**Avis délibéré
de la Mission régionale d'autorité environnementale
Provence-Alpes-Côte d'Azur**

**sur la déclaration de projet valant mise en compatibilité du plan
local d'urbanisme de Ginasservis (83), liée à l'installation d'un
parc photovoltaïque au sol au lieu-dit Pied de la Chèvre**

**N° MRAe
2022APACA31/3179**

Figure 2: illustration de la modification du zonage. Source : étude d'impact.

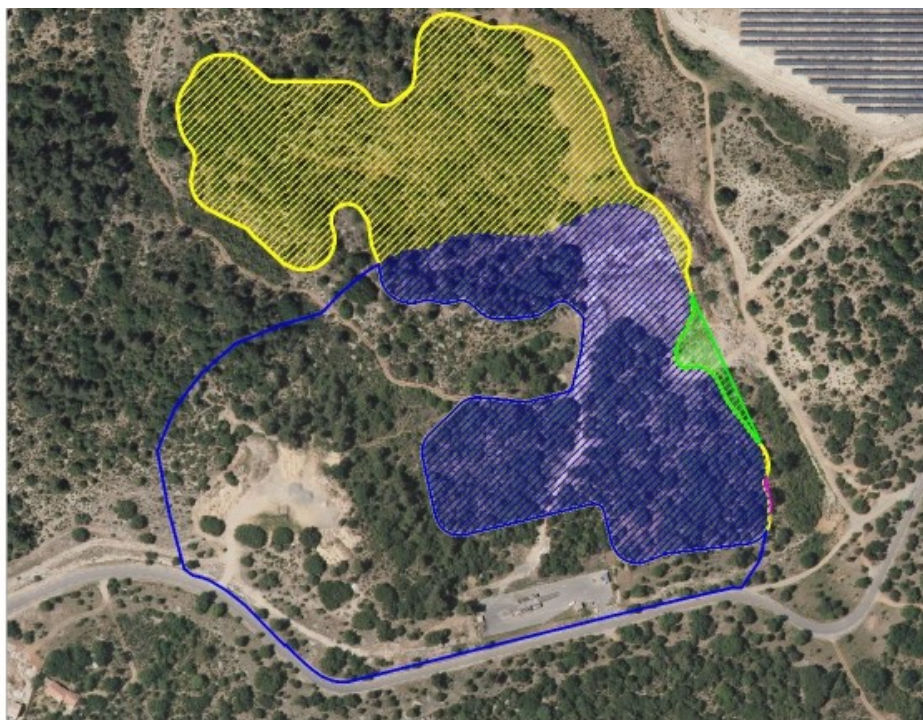
La MRAe relève qu'un espace (ou une partie) bénéficiant d'un traitement environnemental et paysager des espaces non bâtis et abords des constructions au titre de l'[article R151-43 du code de l'urbanisme](#) sera déclassé sur une superficie de 3,13 ha. Or le dossier :

- n'indique pas la superficie totale de cet espace et ne le localise pas ;
- ne précise pas les motifs de son classement, ni quelle rubrique réglementaire – parmi les huit proposées par l'article R151-43 – a été appliquée ;
- n'indique pas les motifs du déclassement.

De plus, le dossier ne précise pas les motifs du classement d'un espace de 0,10 ha, ni la rubrique réglementaire appliquée.

La MRAe recommande de localiser puis de justifier le déclassement et le classement des espaces bénéficiant d'un traitement environnemental et paysager des espaces non bâtis et abords des constructions au titre de l'article R151-43 du code de l'urbanisme.
